Stadt Meppen

B E G R Ü N D U N G

zur 1. Änderung des Bebauungsplanes Nr. 29

Baugebiet: „Sportanlage Versener Straße“

Nutzungskonzept

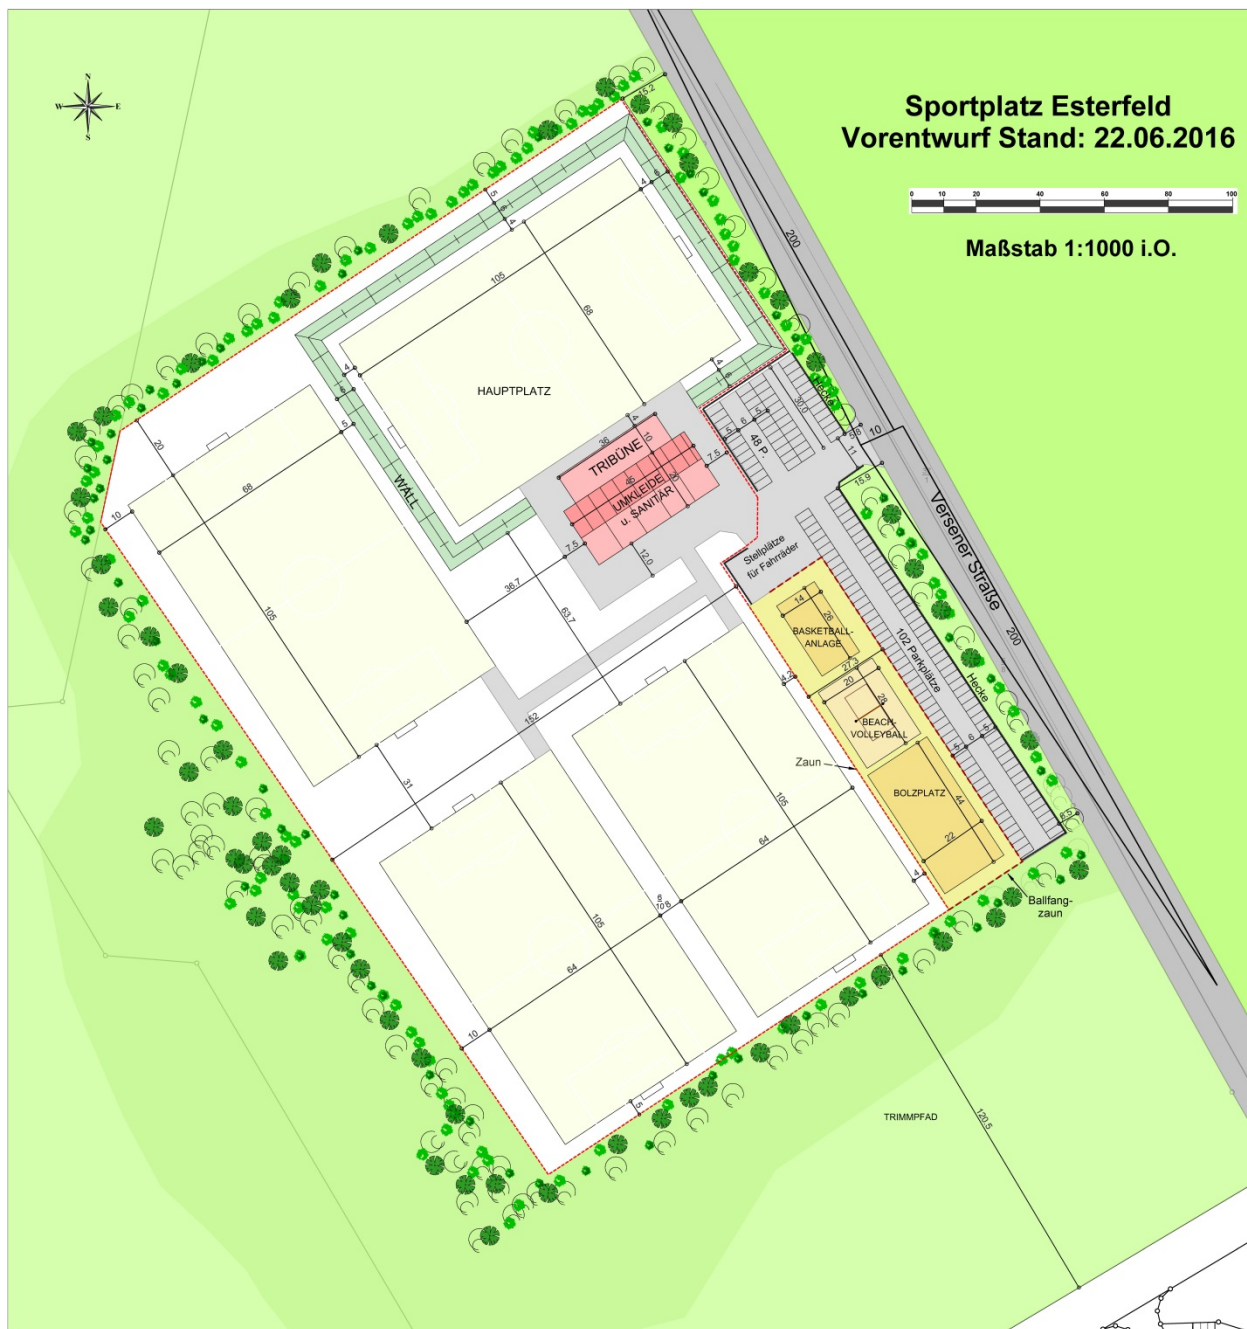
Der Landkreis Emsland merkt an, dass auf Seite 6 der Begründung in der zeichnerischen Darstellung des Nutzungskonzeptes die von hier geforderte Umzäunung des gesamten Anlagebereiches nicht umgesetzt worden ist. Hier sind auch, wie in der Email vom 19.04.2016 gefordert, die 150 Parkplätze sowie Stellplätze für Fahrräder mit einzubeziehen. Entsprechend ist der Text der Abwägung auf Seite 16 hinsichtlich der von hier geforderten Zaunanlage um Parkplätze sowie Stellplätze für Fahrräder zu ergänzen.

Hinsichtlich der einzuhaltenden Sichtdreiecke von 200 m auf der Kreisstraße und 10 m auf der Zufahrt sind in den Sichtfeldern nur hochstämmige Bäume vorzusehen. Dies wurde in der zeichnerischen Darstellung auf Seite 6 der Begründung (Nutzungskonzept) sowie in der Abwägung auf Seite 13 ebenfalls nicht berücksichtigt.

Abwägung: In Absprache mit dem FB Straßenbau wird der Parkplatz zur K 203 mit einer 1,2 bis 1,5 m hohen Hainbuchenhecke und zwei Spanndrähten eingefriedet. Die Einfriedung wird durch eine mindestens 0,3 m tiefe Mulde ergänzt, die der Oberflächenentwässerung des Parkplatzes dient. Die Begründung wird entsprechend ergänzt. Der Text der Abwägung in der Begründung entspricht dem Stand der Beratungen in den städtischen Gremien und wird nicht geändert. Die vorliegende Abwägung der erneuten Anregungen des Landkreises wird aber ebenfalls Bestandteil der Begründung.

Abwägung: In der Begründung werden die Sichtdreiecke in die zeichnerische Darstellung des Nutzungskonzeptes aufgenommen. Eine Änderung der Abwägung ist nicht erforderlich, da die Anregungen bereits durch die Aufnahme der Sichtdreiecke in die zeichnerischen Festsetzungen und die Hinweise berücksichtigt wurden.
